ECE/TRANS/WP.29/2009/68
9 avril 2009

Proposition de complément 8 au Règlement No 106
(Attelages mécaniques)

Communication du groupe de travail en matière de roulements et de freinage */

"PARTIE D: PNEUMATIQUES POUR MACHINES FORESTIÈRES
Exemple de marques devant être apposées sur les types
de pneumatiques conformes au présent Règlement

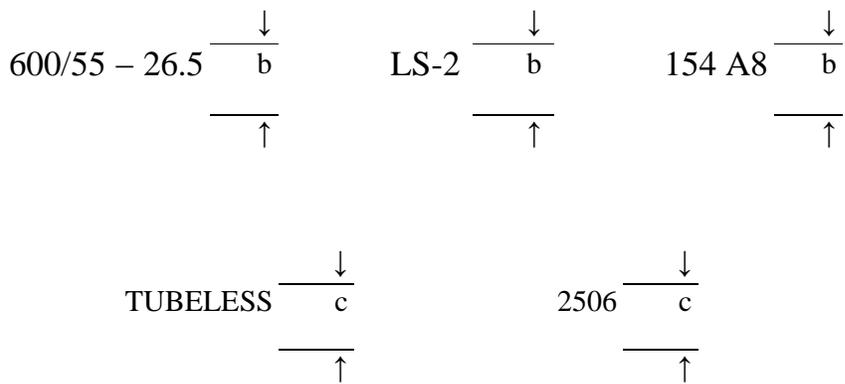
Ajouter une nouvelle partie, ainsi conçue:

Ces inscriptions signifient que le pneumatique pour machines forestières (LS):

- a) A une grosseur nominale de boudin de 600;
- b) A un rapport nominal d'aspect de 55;
- c) A une structure diagonale (-);
- d) A un diamètre nominal de jante de 673 mm (code 26.5);
- e) A une bande de roulement intermédiaire ("LS-2");
- f) A une capacité de charge de 3 750 kg (soit un indice de 154 selon l'annexe 4);
- g) A une catégorie de vitesse A8 (vitesse de référence 40 km/h);
- h) Doit être monté sans chambre à air ("tubeless");
- i) A été fabriqué pendant la vingt-cinquième semaine de l'année 2006 (voir par. 3.2 du présent Règlement).

Les inscriptions constituant la désignation du pneumatique doivent être disposées comme suit:

- a) La désignation de la dimension, qui se compose de la grosseur nominale du boudin, du rapport nominal d'aspect, du symbole du type de structure (le cas échéant) et du diamètre nominal de la jante, doit apparaître sous forme groupée, comme indiqué dans l'exemple ci-dessus: 600/55 – 26.5;
- b) La mention "LS", suivie du chiffre 1, 2, 3 ou 4, selon le cas, est placée après la désignation de la dimension, comme indiqué dans l'exemple ci-dessus: LS-2;
- c) La description de service (indice de charge plus code de symbole de vitesse) est placée à proximité de la désignation de la dimension, soit avant, soit après, soit au-dessus, soit au-dessous;
- d) Les inscriptions "TUBELESS" et la date de fabrication peuvent être séparées de la désignation de la dimension."
